## „Termomodernizacja NZOZ w Kijach”

### Wyjaśnienie treści SWZ

W związku z otrzymanym w dniu 9 sierpnia 2022 r. wnioskiem o wyjaśnienie treści SWZ, Zamawiający na podstawie przepisu art. 284 ust. 2 p.z.p. – udziela następujących wyjaśnień:

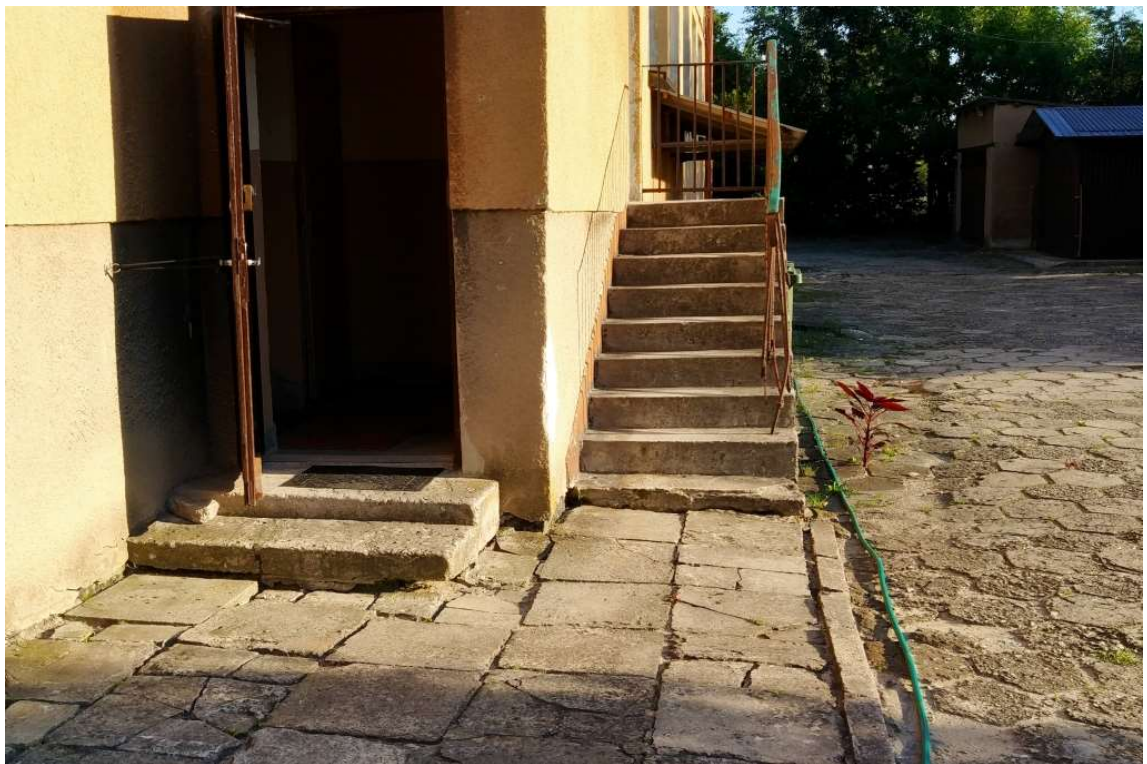
Prosimy o uszczegółowienie zakresu dotyczącego schodów- mianowicie czy wszystkie istniejące schody są do rozbiórki dotyczy wejść głównych do przychodni, zgodnie z rzutem parteru likwidacja barier architektonicznych. Projekt zakłada płytki gresowe w przedmiarze zaś ujęto wykonanie schodów z palisad oraz kostki brukowej - schody od zaplecza , zejście do podpiwniczenia oraz wejście na klatkę schodową. Jaką technologię w stosunku do tych elementów Zamawiający przewiduje?

**Do rozbiórki są schody pokazane na elewacji zachodniej oraz na poniższych zdjęciach. W tym momencie położone płytki, które są spękane i bardzo śliskie. W związku z powyższym zaplanowano ich wymianę na schody wykonane z kostki.**

**Z kostki przewidziano również wykonanie schodów prowadzących do klatki schodowej wewnętrznej.**
